SolPEG Blendgutachten PVA Gnodstadt – Ergänzung

Änderungen der Modulbelegung

Bild 1: Ursprüngliche Modulbelegung (für Blendgutachten)

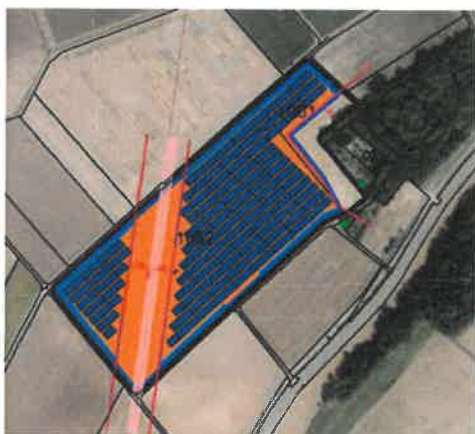
Lt. aktueller Planungsunterlagen wurden einzelne PV-Flächen erweitert. Die folgenden Skizzen zeigen beispielhaft für den Teilbereich Ost den ursprünglichen Modulbelegungsplan (Bild 1) und die aktuelle Planung (Bild 2).

Die Modulbelegung der PV-Anlage Gnodstadt wurde gegenüber der ursprünglichen Planung (SolPEG Blendgutachten vom 08.06.2023) geändert. Der Umfang der Änderungen ist für die Simulation nicht relevant und daher ist die Ausfertigung eines neuen Blendgutachtens nicht erforderlich.

Die Änderungen an der Modulbelegung zeigen bei der erneuten Simulation an einzelnen Messpunkten erwartungsgemäß geringfügige Abweichungen in den ermittelten Minutenwerten. Die entscheidenden Aussagen des SolPEG Blendgutachtens behalten weiterhin ihre Gültigkeit.

Aus Immissionsschutzrechtlicher Sicht bestehen keine Einwände gegen das Bauvorhaben bzw. gegen die geänderte Modulbelegung und das PV-Modul von JA Solar.
